VYSVĚTLENÍ ZADÁVACÍ DOKUMENTACE Č. 2

2020 – Dotace Brno – instalace LED svítidel

Technické sítě Brno, akciová společnost

DOTAZ 4

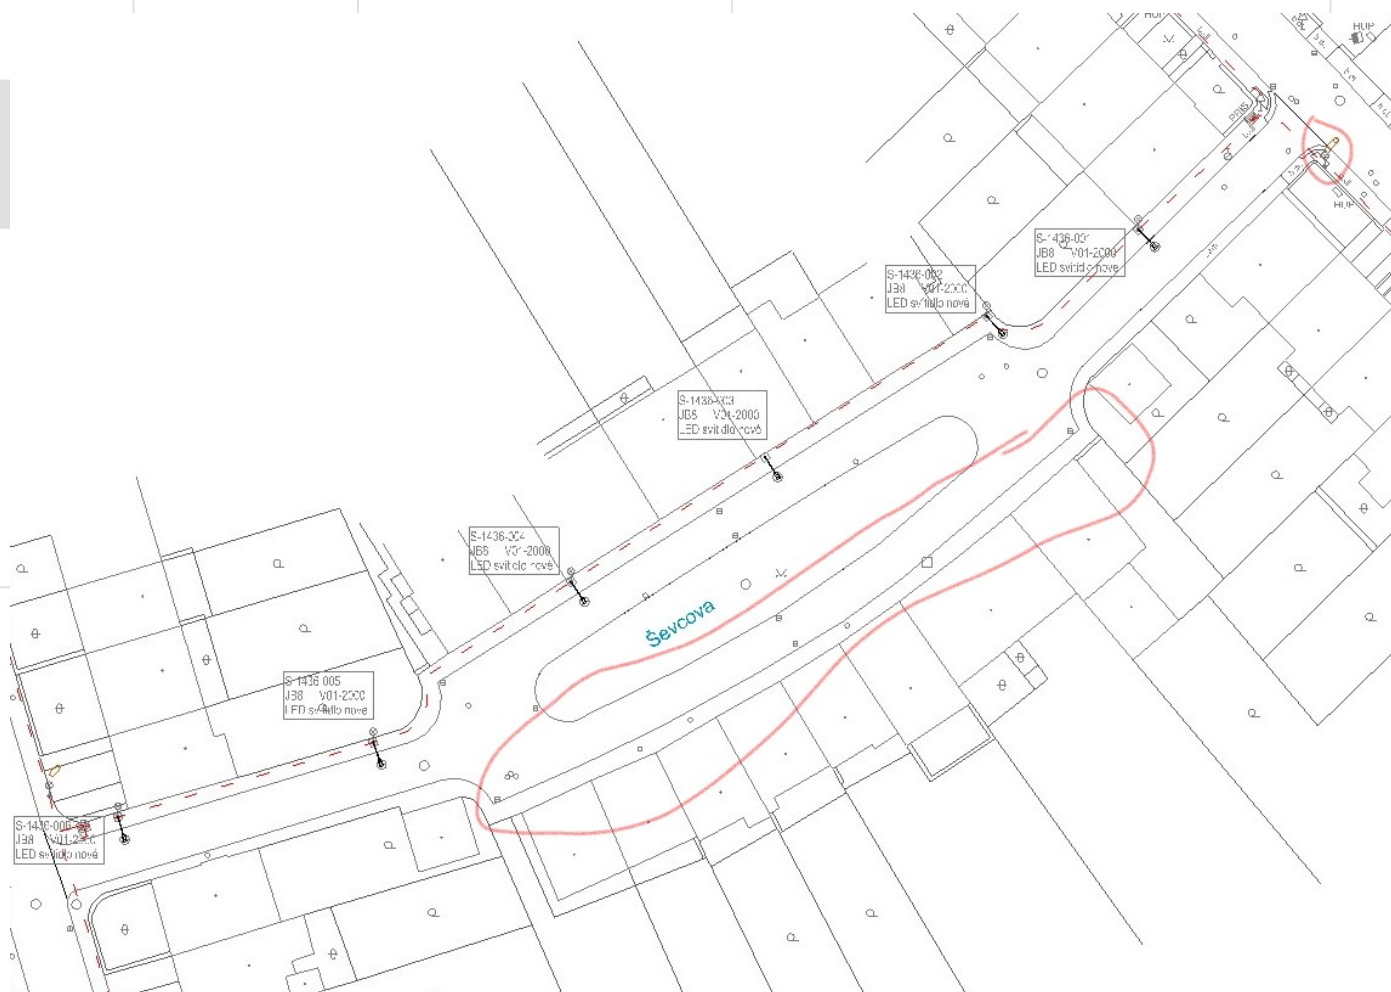
Další dotaz se týká komunikace Ševcova. Ze stávajících SB není možné celou situaci osvětlit aniž by došlo k extrémnímu přesvětlení bližší komunikace. Navíc by bylo třeba doplnit okrajová VO. Žádám o vyjádření jak se k této problematice postavit a co je nutné opravdu splnit.

Ševcova - plocha je rozdělena na dvě části, přičemž vzdálenější plocha je zaříděná do třídy P7, tudíž nejsou na ní kladeny žádné požadavky. Plocha však bude hodnocena ve smyslu čím větší průměrná osvětlenost a rovnoměrnost, tím lépe.

DOTAZ 5

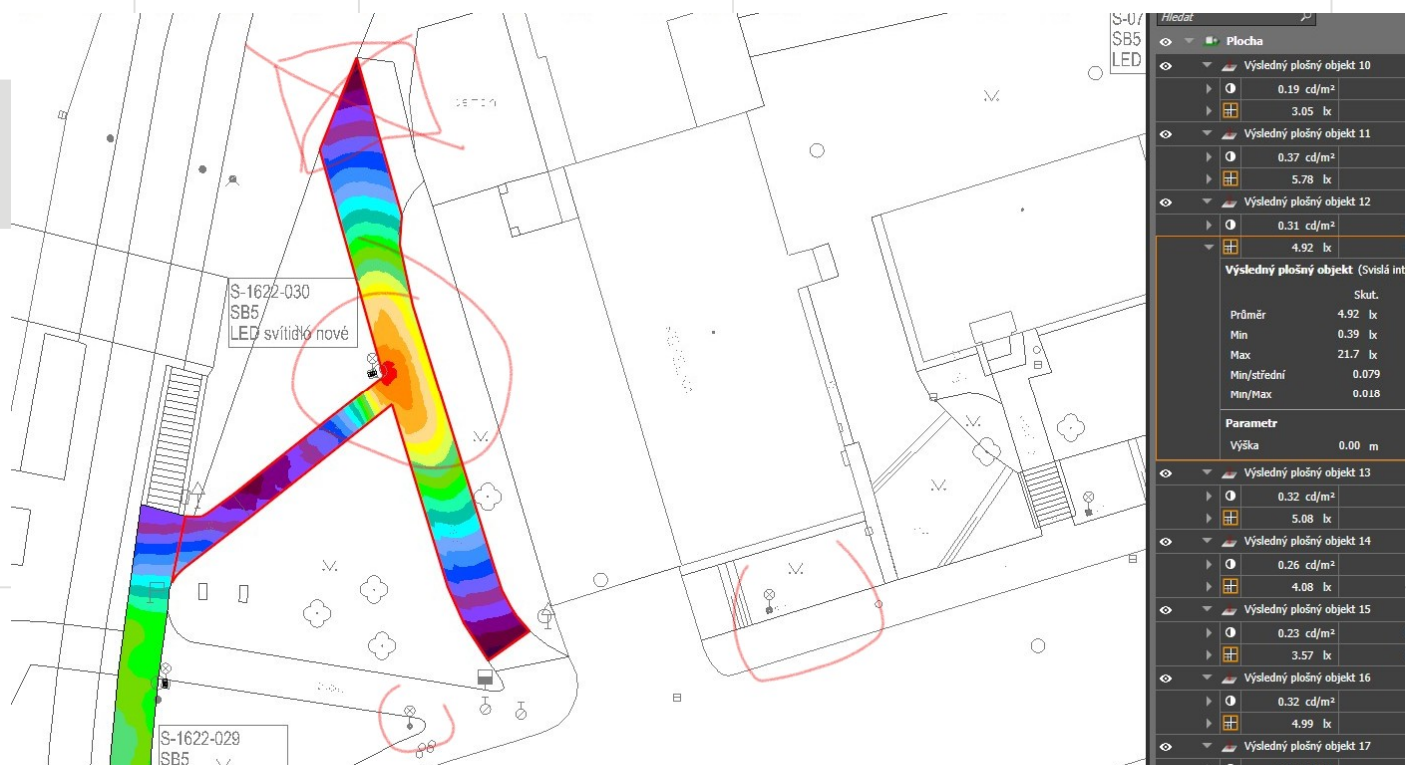
SB 1622-030 je na dlouhém měřicím poli a není opět doplněno 2x SB v okolí. Prosím o jejich doplnění, možná pak nebude nutné zkracovat měřicí pole.

Doplněna dvě stávající svítidla na ulici Bieblova, výpočtové pole zkráceno

DOTAZ 6

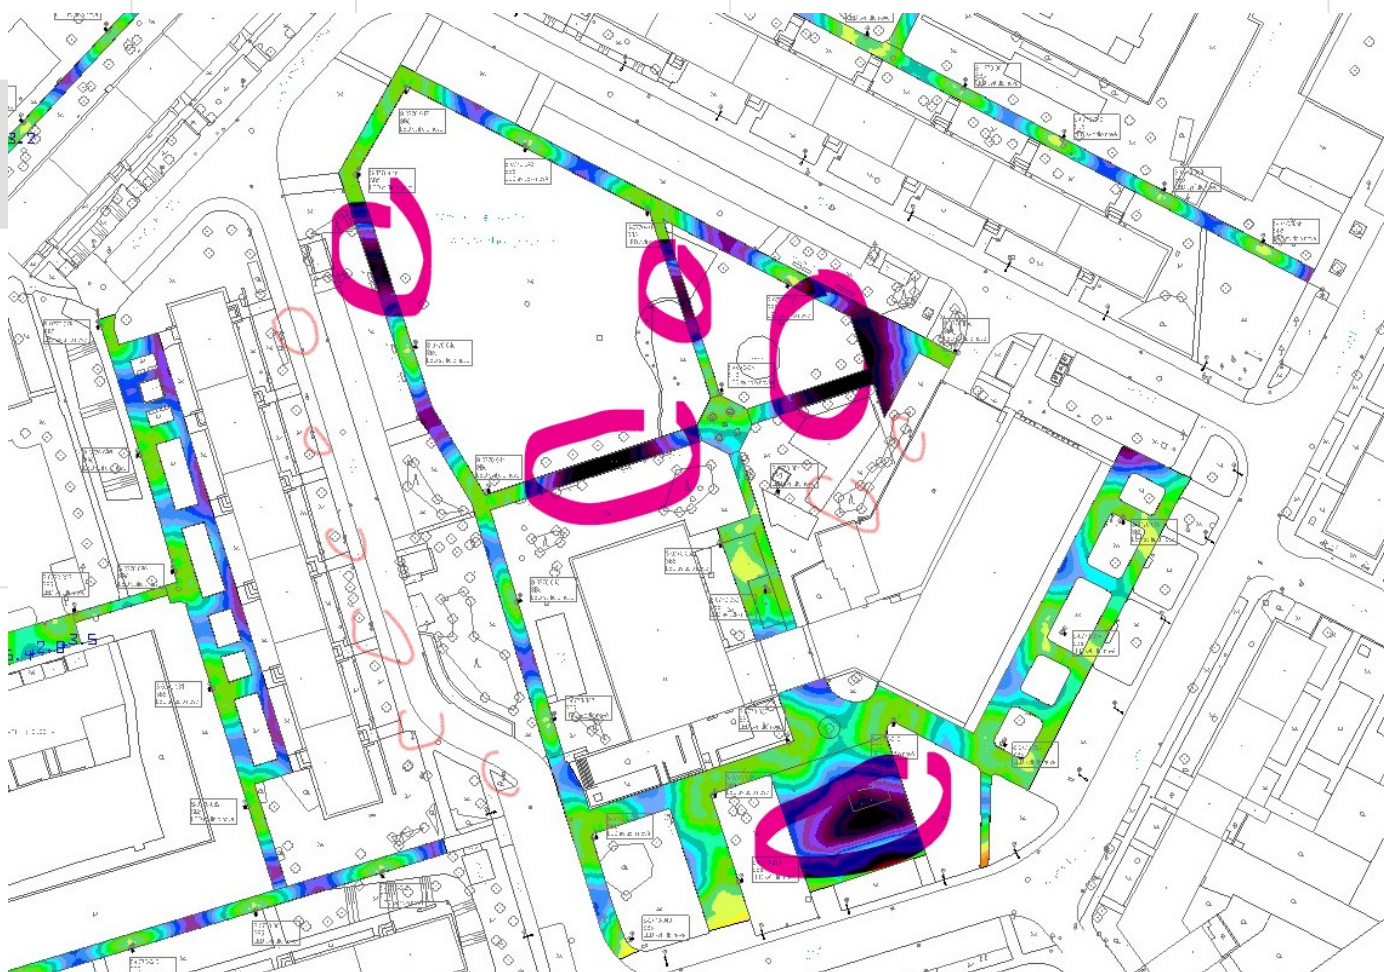
Na střední části není možné z výšky 5m splnit požadované minimum především díky velkým roztečím.

Je možné nadstavit stávající SB cca 1m nádstavcem nebo změnit dispozici či zařazení dotčených úseků?

V úseku u SB 0770-045 by asi i pomohlo doplnění okolního VO které zde jistě má nějaký příspěvek světla.

Plocha náměstí SNP 2 upravena, problematická místa byla odstraněna tak, aby byly požadavky ČSN EN 13201-2 splněny i se stávajícím osvětlením.

DOTAZ 7

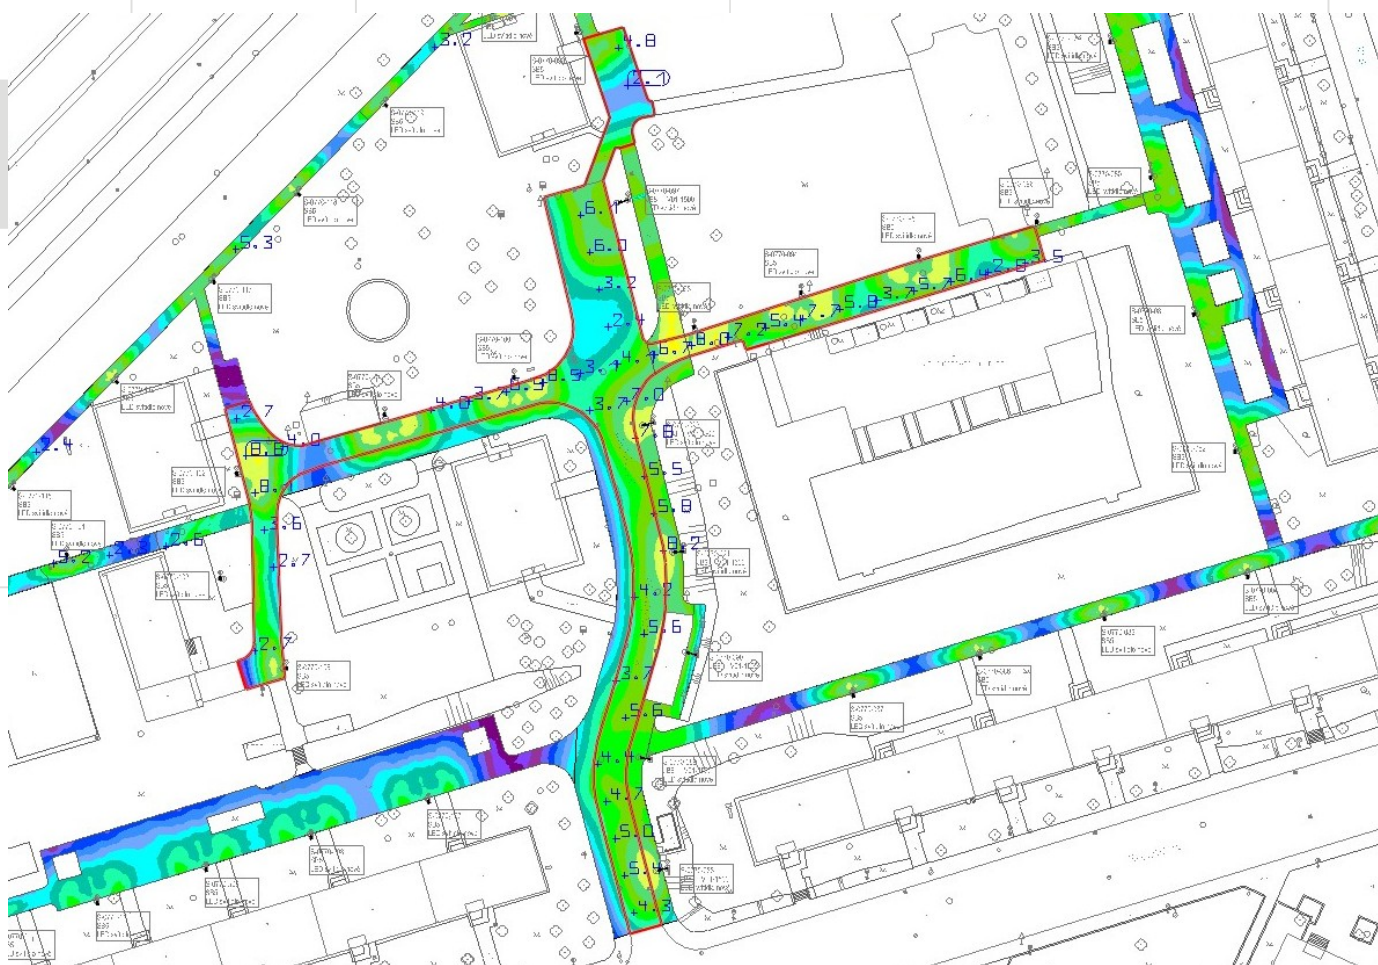
Je možné v této lokaci rozdělit měřící plochu do více úseků? Je velice členěná a nevychází zde minimum pokud nedojde k velkému přesvětlení. Ideální by bylo rozložit ji do více dílů a na základě toho řádně osvětlit. Přesvětlení má vliv i na přilehlé oblasti a zbytečně zkresluje výsledky. Oblast je vyznačena červeně jde o tř. P3 a chodníky P6.

Plocha náměstí SNP 1 upravena. Další dělení není možné.

DOTAZ 8

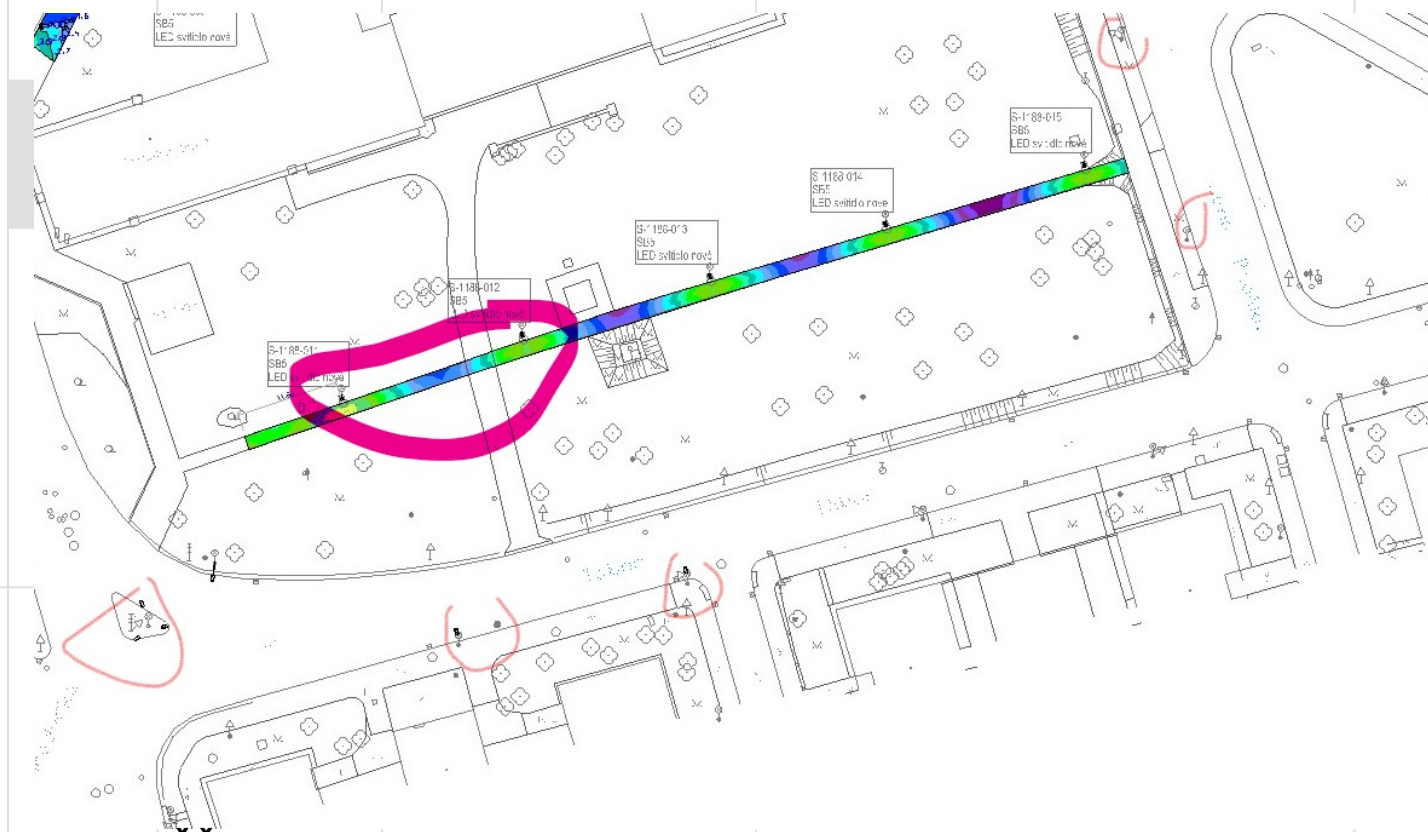
Je možné zohlednit okolní VO u měřicí roviny SB 1188-011 až 015? Je zde sice stromořadí ale jsou zde místa jako je bd mezi SB SB 1188-011 a 012 kde je proluka jistě zde okolní VO něco způsobuje u SB 015 to samé.

Dle zadavatele zde není třeba nic upravovat, osvětlení zmíněné plochy je v pořádku i při použití předdefinovaných starších sodíkových světel.

DOTAZ 9

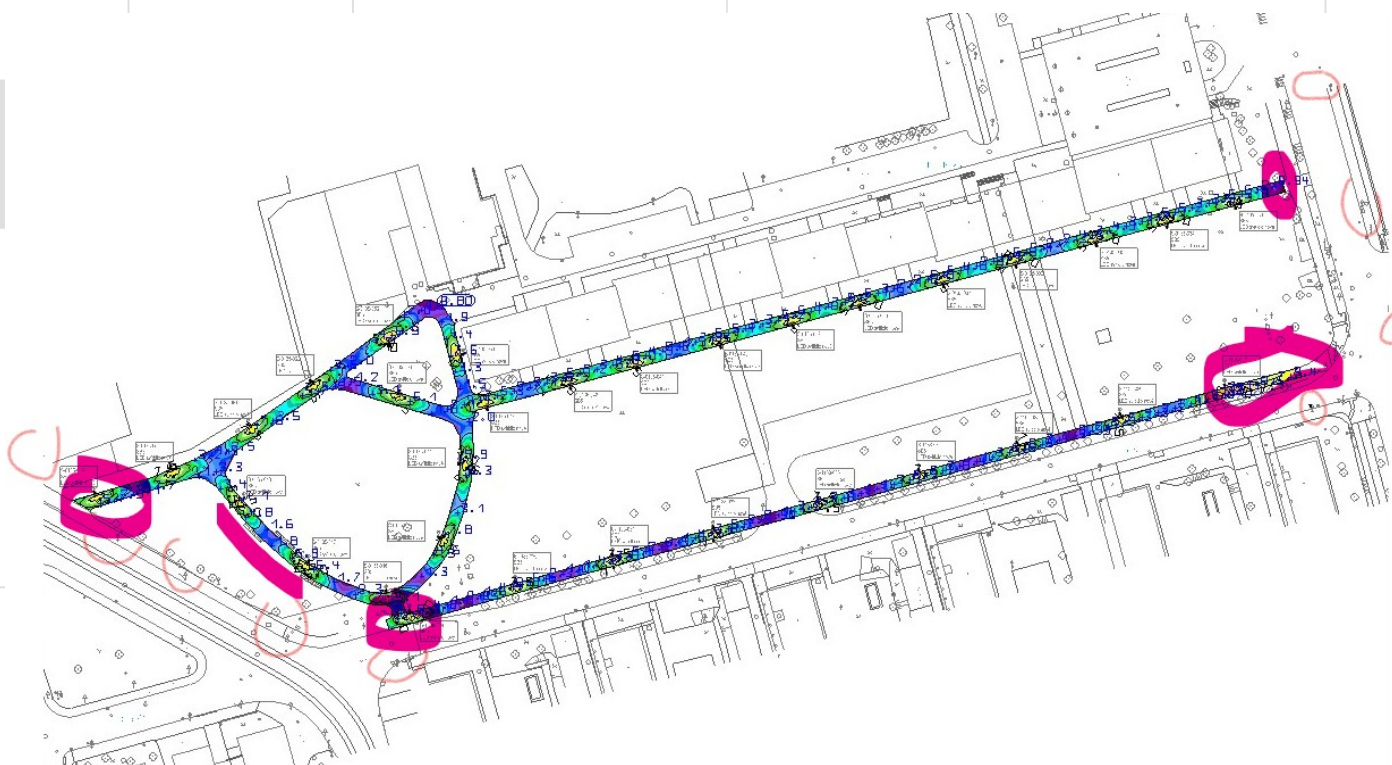
Je možné ve vyznačených místech přihlédnout k VO okolnímu? jde zde více míst kde není zeleň a místa nevychází na mňimu. pokud doplním odhadem svítidlo je zde zase přesvětleno. Prosím o informaci buď zkrátit měřící místo a nebo doplnit okolní VO aby bylo možné relevantně navrhnout osvětlení dané komunikace.

Byla doplněná stávající svítidla tak, aby byly požadavky ČSN EN 13201-2 splněny i se stávajícím osvětlením.
